Nota U.O.C. Nº 58 /2023

En representación de la Municipalidad de la Ciudad de Luque, en el marco de la ADENDA Nº01 PRORROGA DE 33 DIAS correspondiente al llamado de la LICITACION PUBLICA NACIONAL Nº 03/2022 CON ID Nº 414300 –PROYECTO DE UNIFICACION DE VEREDAS – TRAMO 1 CON EXTENSION DE INFRAESTRUCTURA PARA CICLOVIA – PLURIANUAL 2022,2023

MEMORANDUM Nº 159/2.023

Ref.: RESPUESTA MEMORANDUM UOC Nro. 104/2023. -

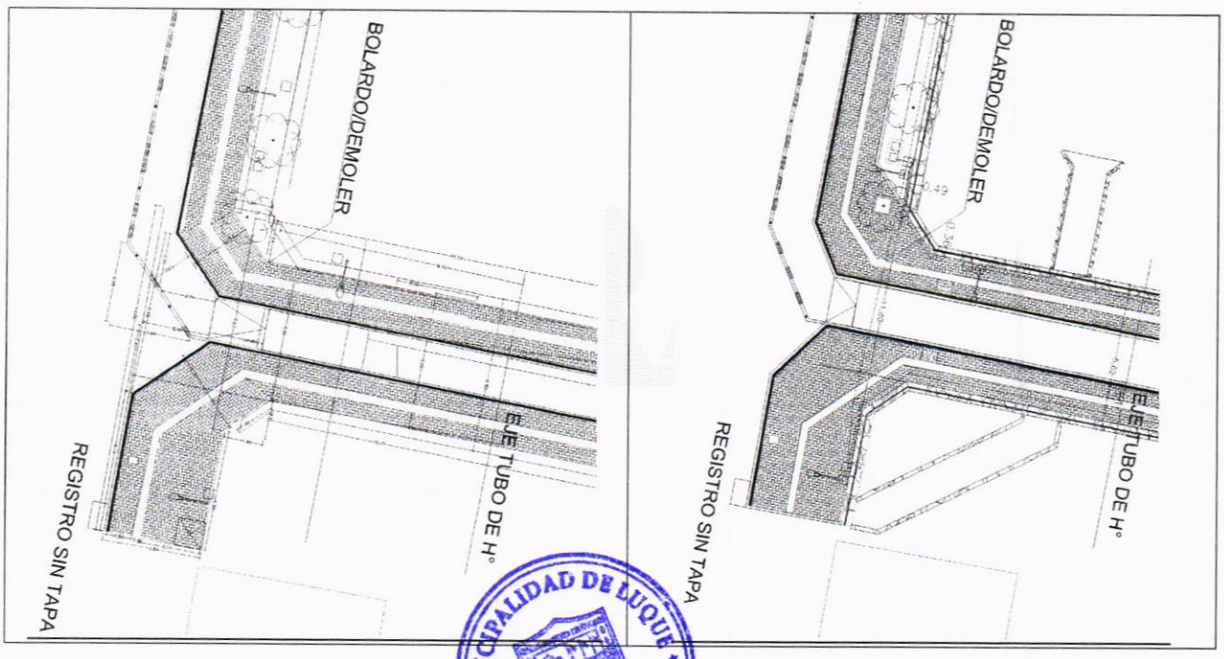
Al respecto, se cumple en remitir copia de las anotaciones del libro de obra, en donde se puede leer que, a la fecha considerada para la adenda en curso, se han definido trabajos adicionales los cuales se encuentran en proceso de formalización, entre otros, y serán remitidos en una adenda formal, como se ha puntualizado en el informe de la fiscalización detallado en el **MEMORANDUM N.º 082/2.023** de fecha **13/03/2023**, por lo que se entiende que la contratista se encontraba impedida para continuar con la ejecución de los trabajos. Así, también se presentan a continuación una comparación entre el plano de dicho sector y sus modificaciones:

Cabe mencionar que, los rubros del contrato que se ven afectados con esta modificación y cuyas ejecuciones dependen del mismo son los siguientes, quedando el contratista impedido para realizar la ejecución hasta la definición del mismo:

Construcción de muro de contención de PBC en sector de cauce hidrico - material y MDO
Relleno y compactación de tierra gorda Incluye material y MDO
Piso de H°A° en sector acceso a ciclovia y calle lateral - incluye material y MDO
Provisión y colocación de Cordón de H° prefabricado de 11x35x50- incluye material y MDO
Colchón de arena lavada para base previa (esp. Variable: 7 – 8 cm)- incluye material y MDO
Piso con adoquines de concreto ecológico – color gris natural - Material y MDO
Colocación de piso inclusivo táctil, 30X30X3– direccional y alerta – incluye contrapiso de base,carpeta, pintura de alto tráfico para terminación, material y MDO
